改善箇所説明図

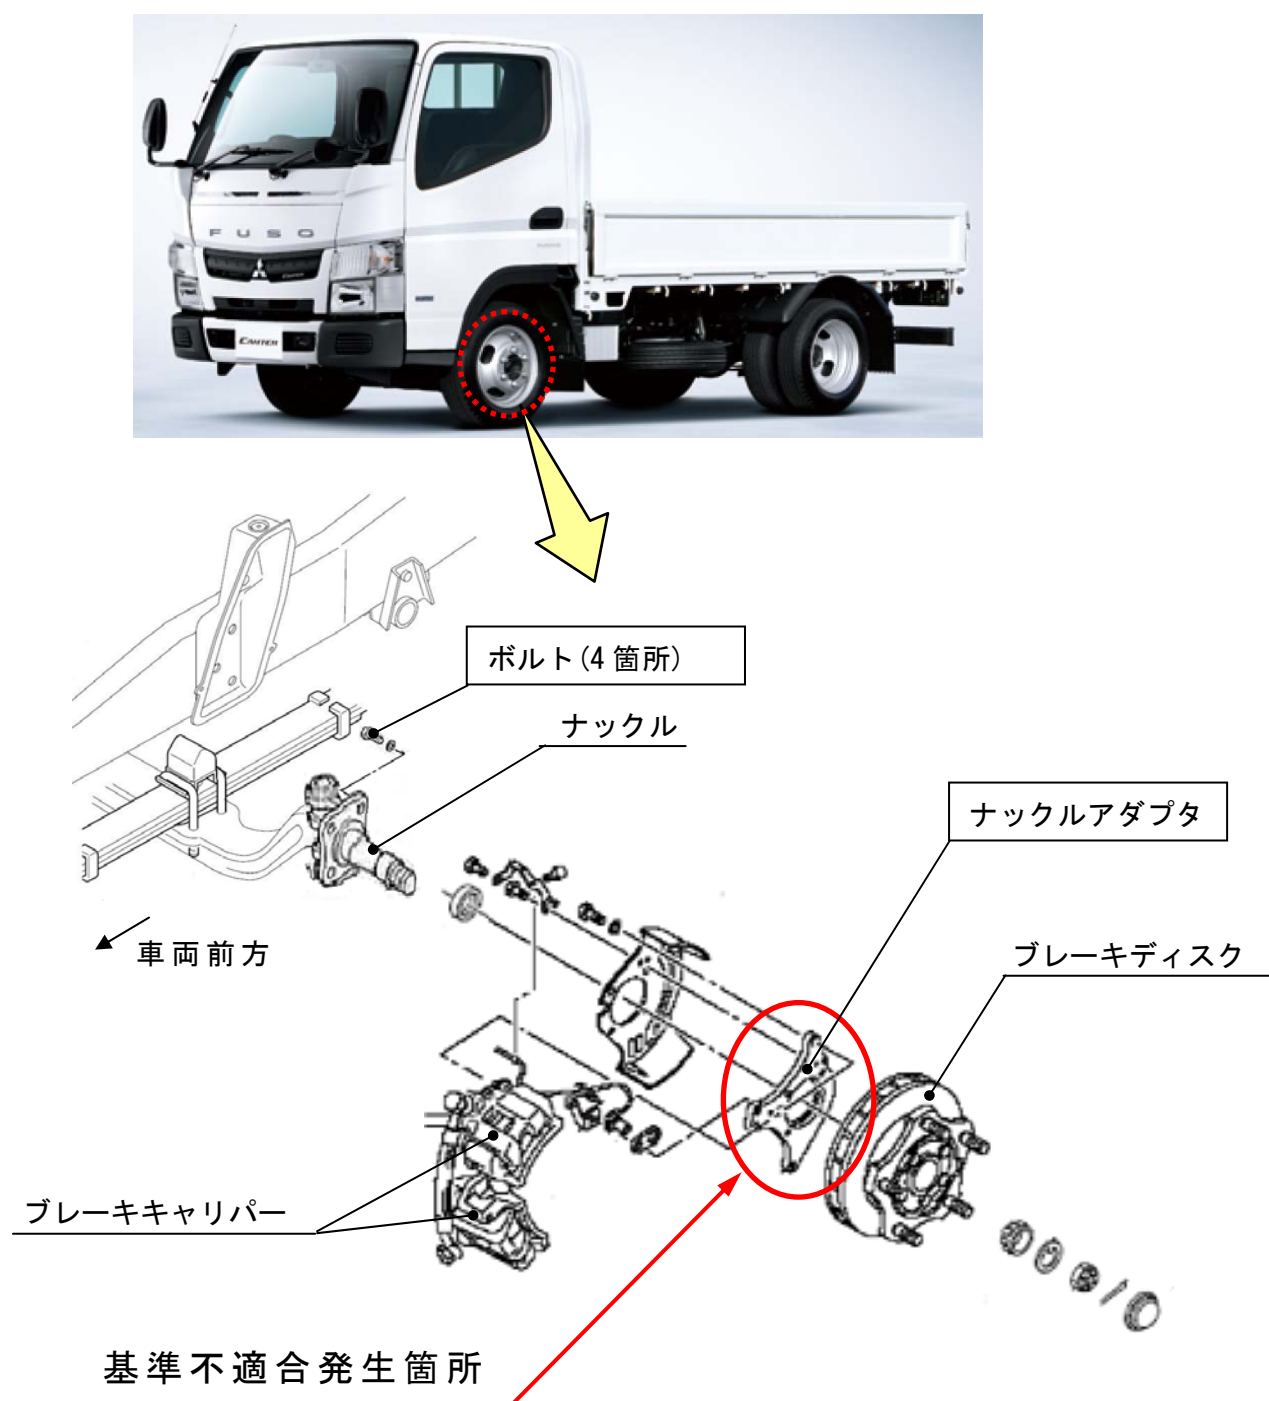
小型トラックにおいて、ナックルアダプタのナックル嵌合穴加工が不適切なため、当該アダプタの取付けボルトの軸力が不足しているものがある。そのため、そのままの状態で使用を続けると、取付けボルトの脱落や折損が生じ、最悪の場合、当該アダプタが回転して前輪のブレーキホースが損傷し、前輪のブレーキが利かなくなるおそれがある。

全車両、ナックルアダプタを良品に交換するとともに、取付けボルトを新品に交換する。
